Réfection de l'enveloppe globale HDV7 et assainissement du bâtiment Est

Avenue de l'Hôtel-de-Ville 7, Le Locle

RAPPORT DU COLLEGE D'EXPERTS

Département des finances et de la santé, service des bâtiments

4.1. Projet lauréat

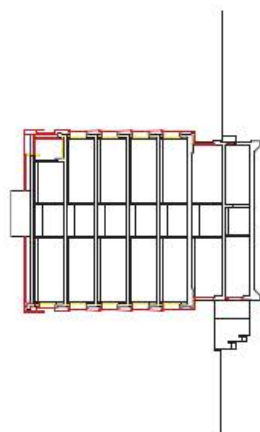
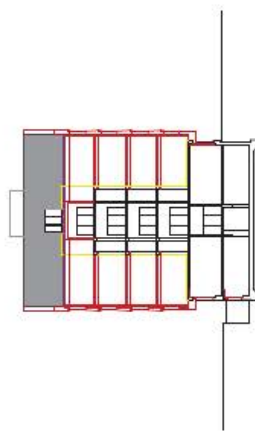
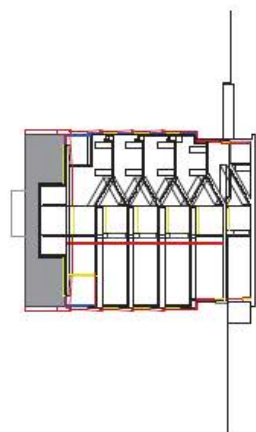
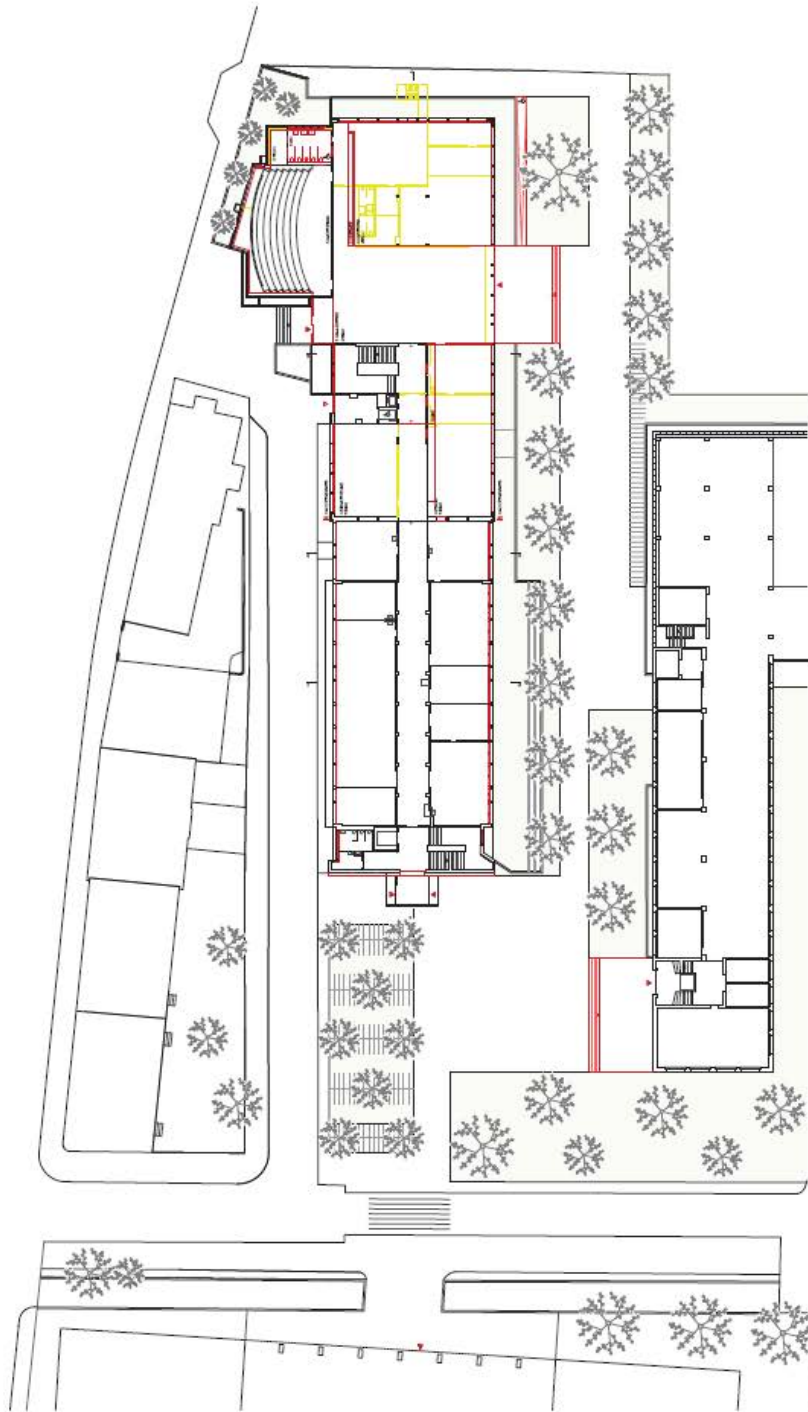
Dans une posture claire par rapport aux deux bâtiments à conserver, le projet maintient le concept de les relier en les emballant dans une peau unitaire. Suite à la première présentation, l'écriture des façades s'est toutefois affinée et s'est mise en plus grande résonance avec le dessin et les proportions existantes. La conservation à l'identique du socle en béton « Rudolf » et de l'enveloppe du rez-de-chaussée renforce l'idée d'une seule intervention qui va dans le sens de la pensée de Faessler lorsqu'il réalise le bâtiment « ouest ». Le choix d'une peau la plus « lisse » possible, tout en intégrant un store, rend hommage à l'écriture d'origine du bâtiment « est » qui se voulait une expression des « fifties » bien que l'édifice fut livré en 1975. Elle est appliquée au joint qui est comblé pour gagner de la surface de planchers tout en minimisant celle de façade. Le caractère encore très itératif du dessin des fenêtres, en alternance haut-bas, devra être retravaillé afin d'offrir une grille de lecture plus subtile quant à la reconnaissance de la substance pré-existante presque entièrement préservée à l'intérieur des bâtiments.

L'évolution de l'étude a permis de résoudre un certain nombre de points soulevés préalablement comme la vérification des droits à bâtir qui devra être reprise avec la commune pour valider la proposition d'un point de vue légal. Du point de vue de l'énergie, les experts notent la très bonne qualité de l'enveloppe. Cependant, l'évolution vers une ventilation plus mécanisée qu'au premier degré – ventilation naturelle par vitrages – devra certainement aller vers une conception intégrant les deux solutions. Les surfaces de toitures gagnées permettent d'introduire des panneaux photovoltaïques en suffisance. Le remplacement de l'escalier de secours en façade « est » (plus nécessaire depuis la réalisation du bâtiment ouest et la passerelle de liaison) par des plateformes de livraison améliore l'expression et l'exploitation du bâtiment.

Le collège d'experts est convaincu par ce projet simple, respectueux du patrimoine, d'une approche « low tech » et qui offre non seulement des surfaces complémentaires, mais aussi une flexibilité dont les utilisateurs sont demandeurs en vue d'un programme des locaux à mettre en place. La proposition du rez-de-chaussée publique avec un nouvel accès principal côté sud est saluée.

4.2. Projet non retenu

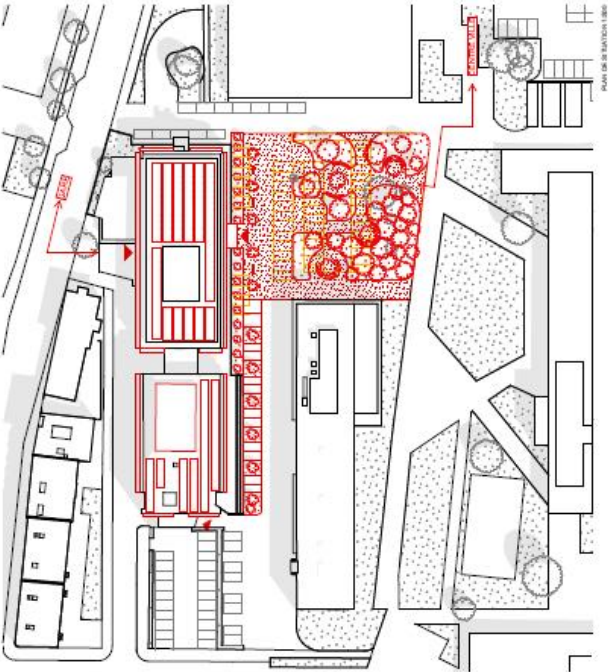
Tout en ayant maintenu le caractère très clair et analytique des enveloppes existantes, le projet a maintenu l'idée des éléments rajoutés à la peau sous forme de « bijoux » qui comprennent des panneaux photovoltaïques colorés. Ces derniers sont inclinés à 60° par rapport à la verticale. Si le collège d'experts reconnaît les approches techniques et patrimoniales poussées, par contre il n'est toujours pas convaincu par l'écriture architecturale finale induite par ses « pièces rapportées ». Bien que les auteurs se soient attachés à restaurer de manière minimaliste et durable les deux bâtiments, il en ressort une forme de contradiction à vouloir en faire un ensemble « high tech » qui n'entre pas en symbiose avec les objectifs du maître d'ouvrage et des utilisateurs. Cela se ressent également dans les calculs de la qualité thermique de l'enveloppe, du manque d'efficacité (rapports coût – production) des panneaux photovoltaïques de façades ainsi que de l'introduction d'une ventilation entièrement mécanisée.
